N/Réf. : BXL30015_707_PUN
Gest. : AH
V/Réf. : 2043-0081/10/2022-502PU
Corr DPC: Th. Bogaert
NOVA : 04/PFU/1861167
Corr DU: A.-S. Vanhoudenhove,
S. Zerouali, L. Lejeune

BRUXELLES. Place de la Liberté
DEMANDE DE PERMIS UNIQUE : Réaménager de façade à façade la place de la Liberté : créer un espace de plain-pied, rénover les revêtements, restaurer le square central, abattre 2 arbres sur la place, planter 4 arbres sur la rue du Congrès, modifier la circulation sur la rue du Congrès.

Avis conforme de la CRMS

Plans des états existant et projeté joints à la demande de permis unique

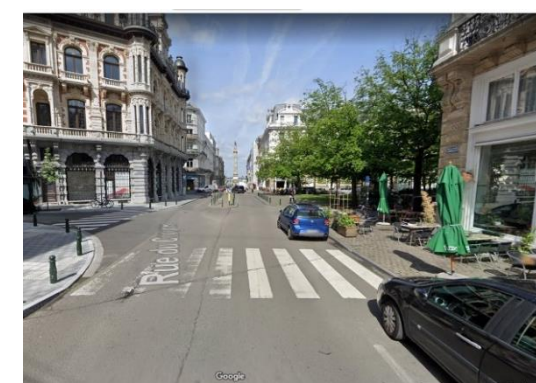
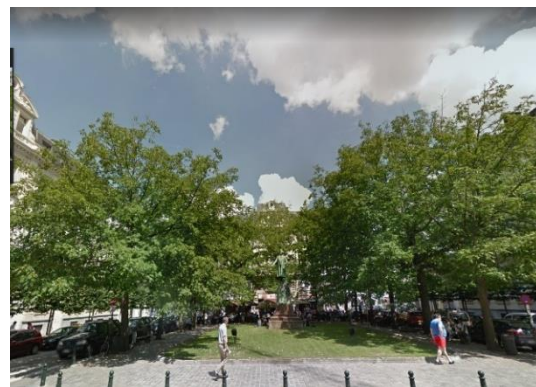
Comme mentionné dans son avis de principe, elle estime que l'organisation de l'espace public, la mise en plain-pied et la matérialité envisagés par le projet sont en rupture avec les caractéristiques et la composition qui ont guidé sa création et justifié son classement. La Commission demande de retravailler le projet et d'adapter le lieu à son usage actuel dans le respect des principes urbanistiques et de la typologie néoclassique d'origine. Dans cette optique, il est fondamental de revoir le projet au niveau des plantations. La CRMS demande également de revoir le projet, en tenant compte des points suivants.

➤ ***Préserver les formes urbaines classées et renoncer à un aménagement de plain-pied, surélevé.***

La Commission demande de ne pas envisager le réaménagement sous forme d'un plateau surélevé isolé, mais de miser sur une plus grande cohérence urbanistique de la place de la Liberté avec le reste du quartier, voulu comme un ensemble. Elle demande de garantir la cohérence originelle du site conçu comme un espace de convergence, en préservant ses formes urbaines traditionnelles, ses profils de rue et ses trottoirs surélevés, conformément à ceux qui existent sur et autour du périmètre d'intervention.

Tels que proposés, le nivellement, la rehausse et la réorganisation de l'espace public introduiraient une rupture avec les quatre rues aboutissant sur la place ainsi qu'à hauteur de la rue du Congrès (même si le projet a été amélioré sur ce point). Ce parti n'est pas acceptable sur le plan patrimonial. La CRMS ne souscrit donc pas à une conception de la place conçue comme un plateau. Par contre, l'implantation de bornes rétractables sur le tracé de la rue du Congrès est une solution adéquate pour gérer le trafic automobile sans impacter les perspectives vers la colonne du Congrès.

Dans le même souci de cohérence, les revêtements des zones carrossables et des trottoirs devront respecter la continuité avec ceux des rues environnantes, en particulier du côté nord de la place.

À hauteur de la place, la Commission demande de surtout ne pas introduire des matériaux différents sur une même zone comme il est prévu sur le pourtour du square où la coexistence d'une zone en dolomie et de pavés de grès est un choix inadéquat puisqu'il fragmente l'espace visuellement. Les revêtements du centre et leur calepinage devront être réexaminés au regard du futur schéma de plantation (voir ci-après).
